Dotyczy: Postępowania o udzielenie zamówienia publicznego:
„Budowa budynku mieszkalnego wielorodzinnego „A” przy ul. Słowackiego
w Kluczborku – **Słoneczne Błonia**”

Zapytanie oferenta:

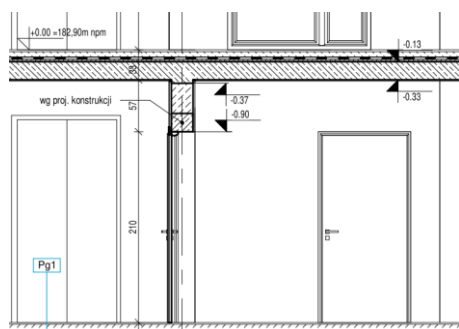
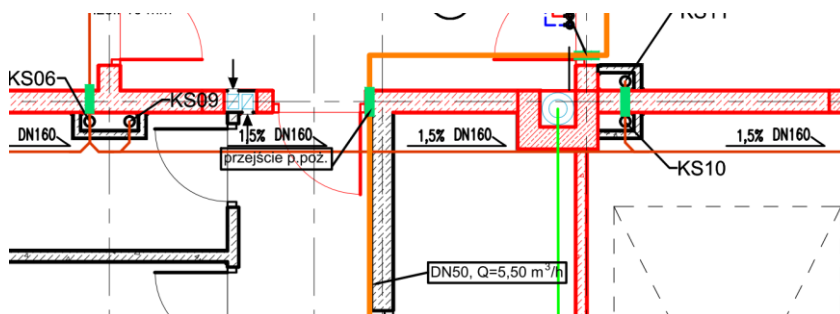
1. Poniżej odcinek kanalizacji wrysowany ze spadkiem przeciwnym do kierunku przepływu ścieków. Kanalizacja sanitarna w piwnicy zaprojektowana jest ze spadkiem 1,5%, biorąc pod uwagę odległość do najdalszego pionu (ok.35 metrów) i wysokość piwnicy rura odpływowa wchodzi w światło drzwi. Ościeżnica drzwi jest 57 cm poniżej stropu, a spadek rurociągu to 53 cm, rura 16 cm, uchwyty montażowe.

Poniżej odcinek kanalizacji wrysowany ze spadkiem przeciwnym do kierunku przepływu ścieków oraz miejsce gdzie rura wchodzi w światło drzwi.

Odp.: Projektant zmienił spadek poziomego kanalizacji w piwnicy z 1,5% na 1,0%. Rysunek zamienny w załączeniu.
